Dodatek č. 1 ke smlouvě o dílo č. 93/2020

„Úprava veřejných prostranství, příjezdová komunikace a parkovací plochy v okolí nového Technického muzea v Kopřivnici – 1. etapa“

DODATEK č. 1 - ZMĚNY BĚHEM VÝSTAVBY - REKAPITULACE - ZL1-4

Změna č : 2

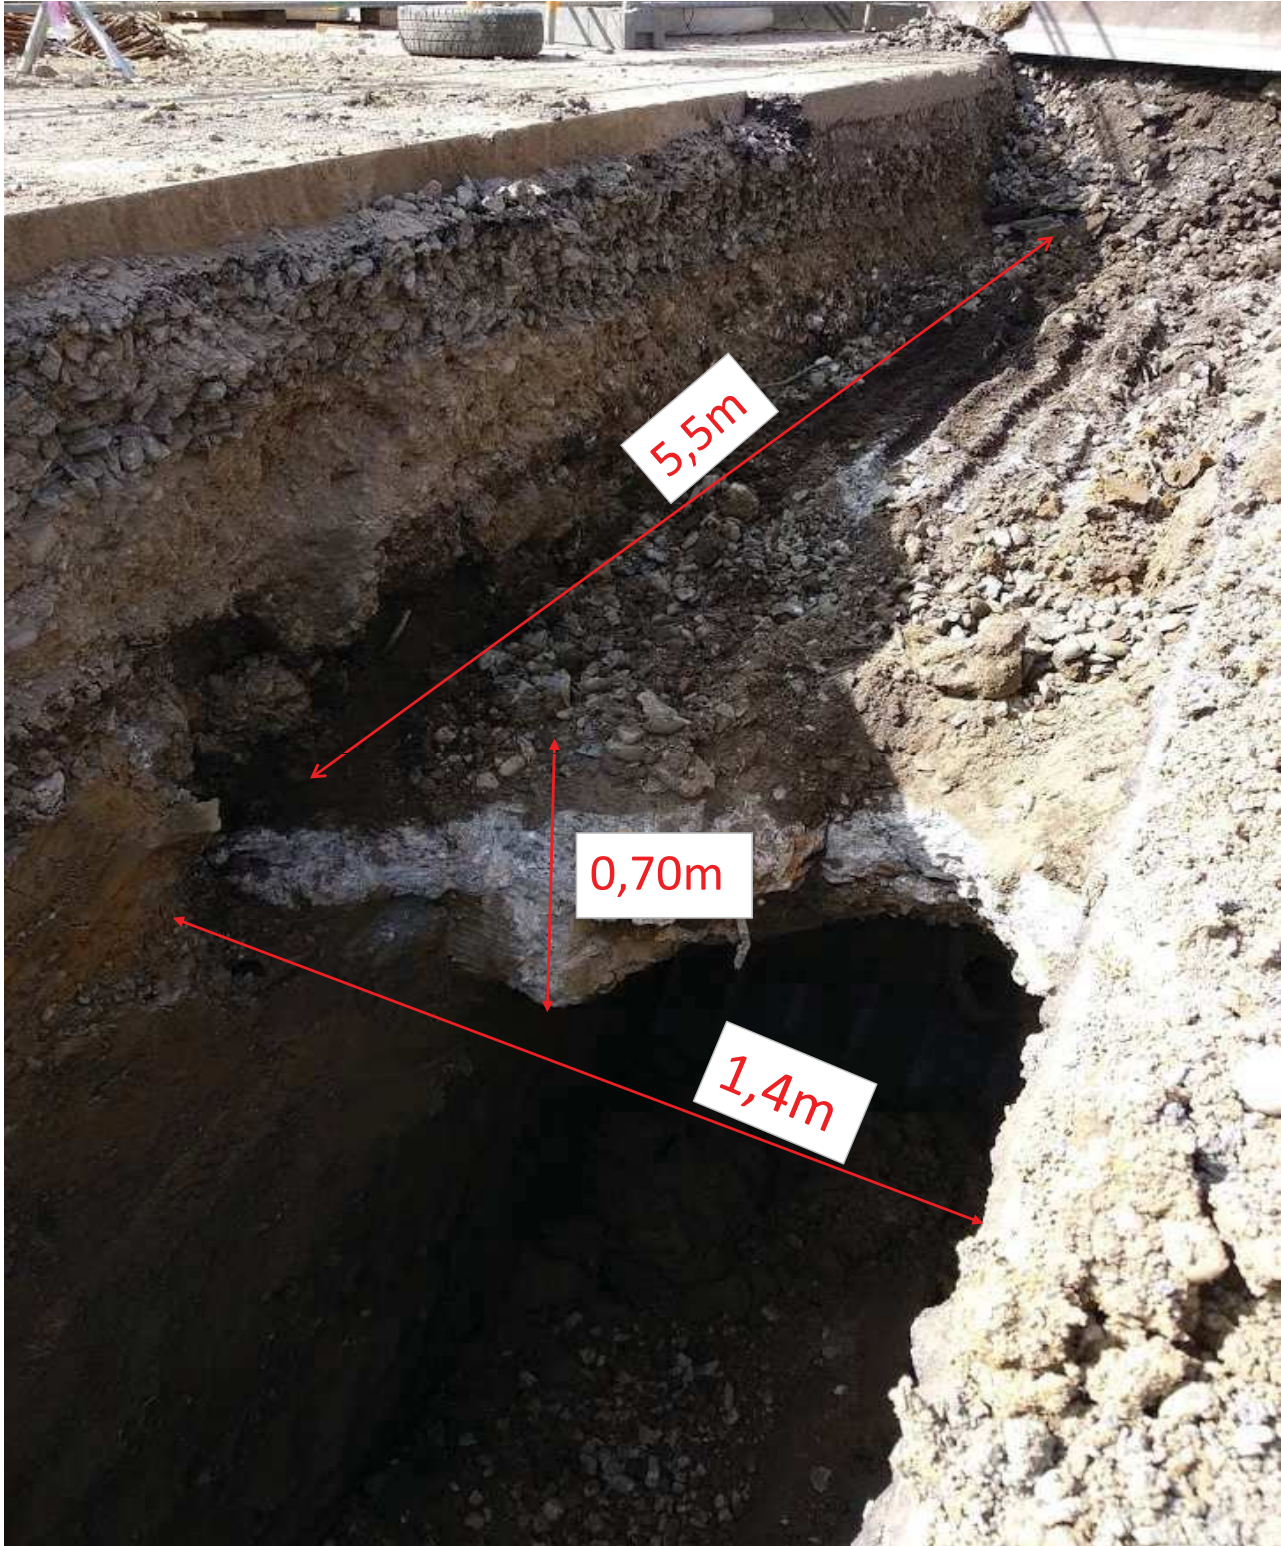
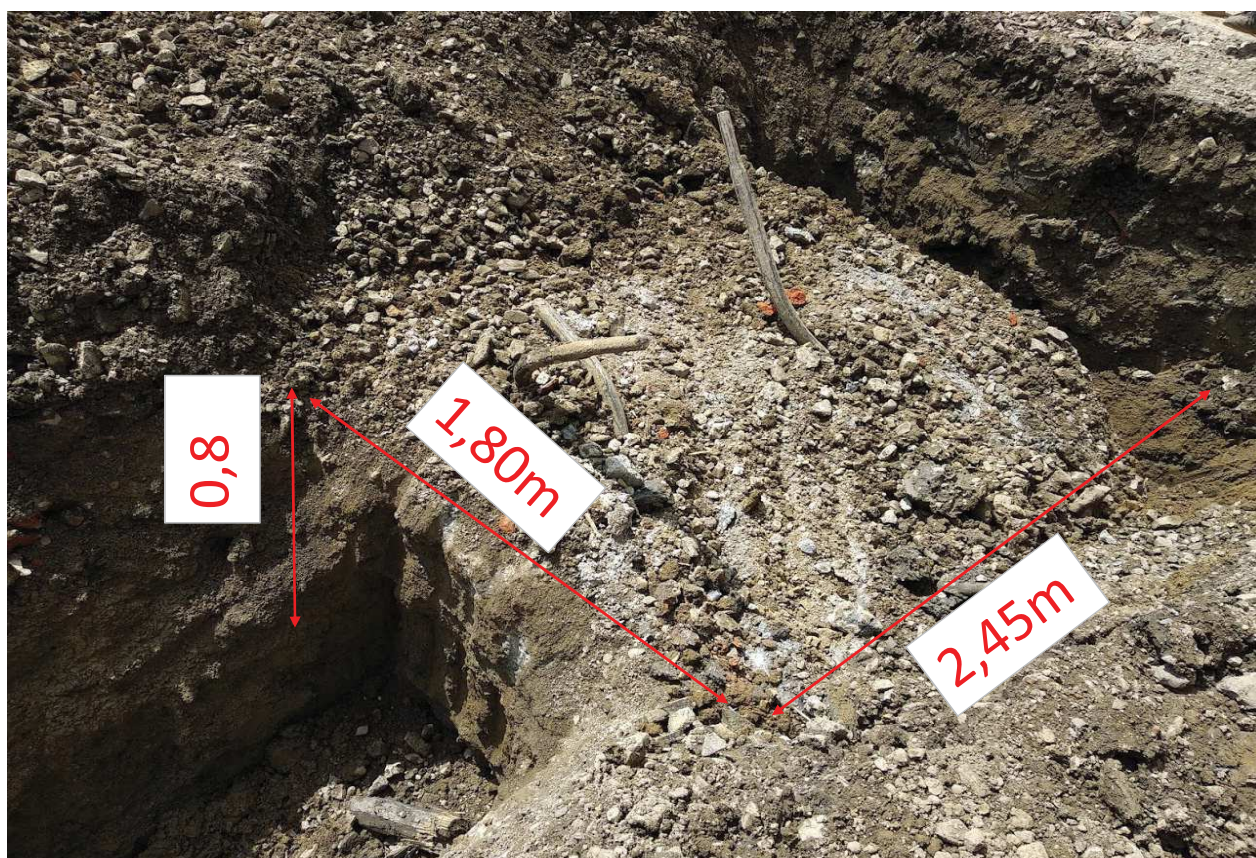
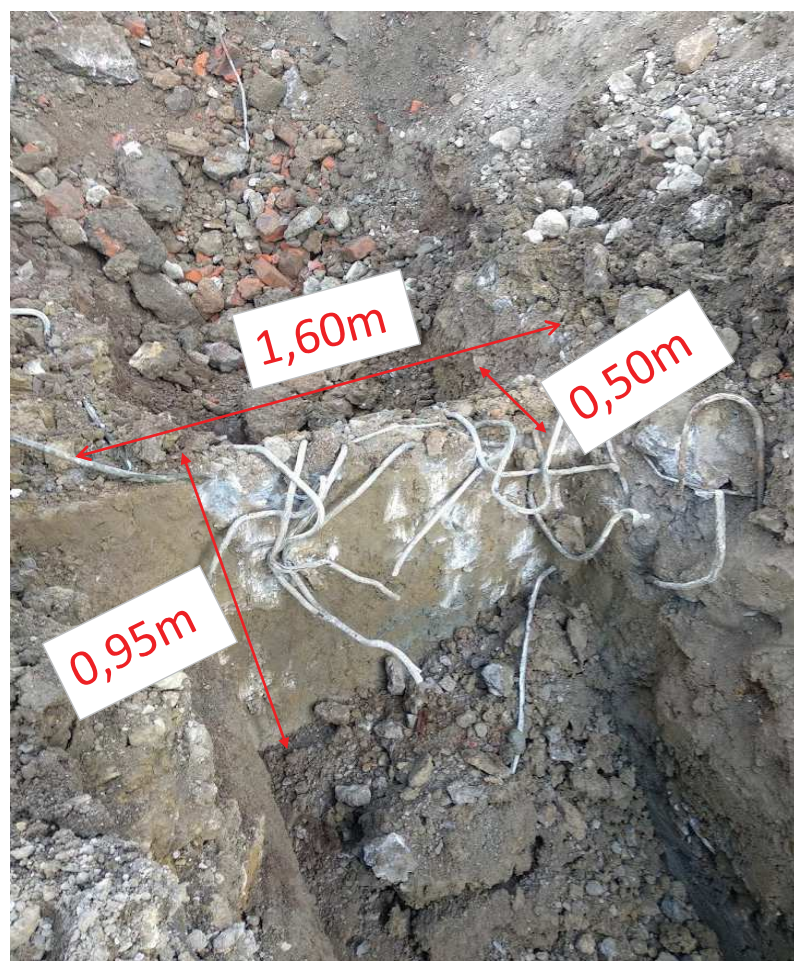
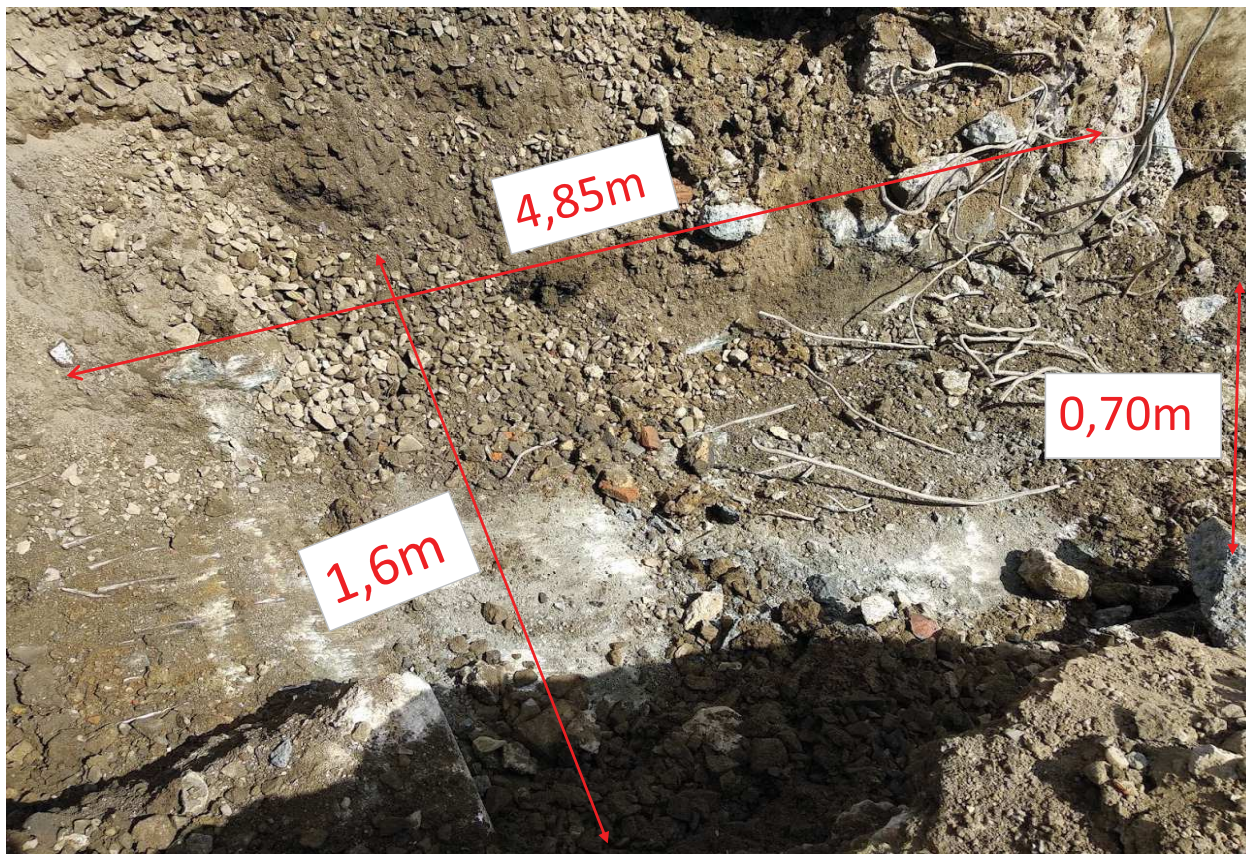
Při výkopu rýh pro kanalizaci byly nalazeny betonové patky staré budovy, které byly v souběhu s naším navrženým vedením trasy. Tyto betonové patky bylo potřeba vybourat. Při výkopu rýh pro kanalizaci byly nalezeny v zemi železobetonové základy, které jsme museli odstranit z důvodu kolize s kanalizačním potrubím.

PČ	Typ	Kód	Popis	MJ	Množství	J.cena [CZK]	Cena celkem [CZK]
501		961044111	Bourání základů z betonu prostého	m3	31,334	3 020,00	94 627,47
			$(2*1,4*0,75)+(5,5*1,4*0,70)+(3,3*1,4*0,88)+((3,2+3,2+3,5+3,5)*0,5*0,8)$ $+(5,85*1,75*0,8)+(1,5*2,25*0,8)+(1,80*2,45*0,8)$				
502		961055111	Bourání základů ze ŽB	m3	6,192	5 160,00	31 950,72
			$(4,85*1,6*0,7)+(0,95*1,6*0,5)$

Změna č : 3

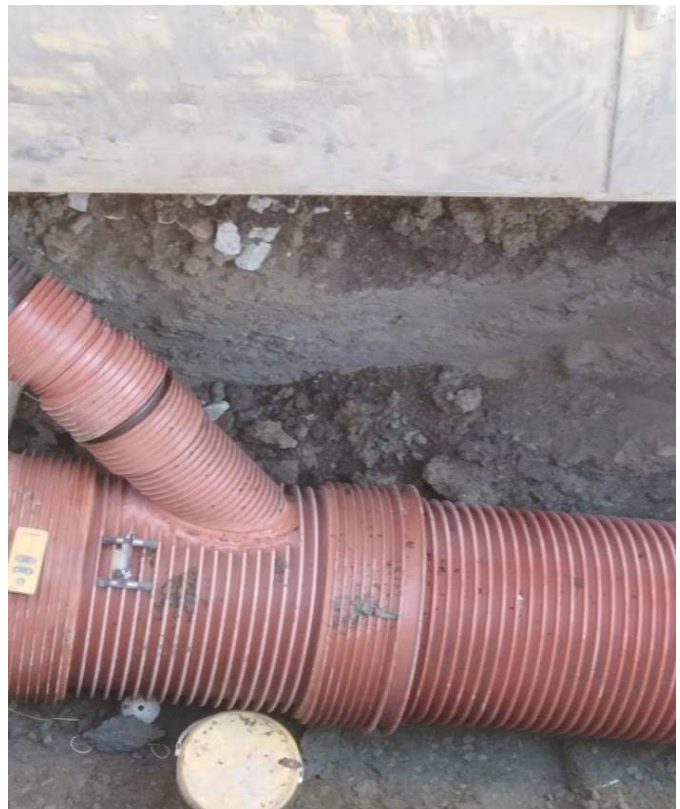
V úseku kanalizace mezi ŠST1 a Š2 bylo nalezeno v souběhu s naší kanalizací betonové potrubí DN 300, které bylo funkční. Potrubí, které bylo v souběhu trasy bylo vybouráno a v místě odklonu od trasy bylo napojeno odbočovací kus do nově navrženého potrubí DN 500, tak aby byla zabezpečena jeho funkčnost.

PČ	Typ	Kód	Popis	MJ	Množství	J.cena [CZK]	Cena celkem [CZK]
501	K	115201514	Demontáž odpadního potrubí DN 300	m	35,800	74,80	2 677,84
502	K		Odbočovací kus UR2 - DN 500 / DN 250, včetně napojení	ks	1,000	11 240,00	11 240,00
503	K	899623141	Obetonování potrubí nebo zdiva stok betonem prostým tř. C 12/15 otevřený výkop	m3	1,400	2 820,00	3 948,00
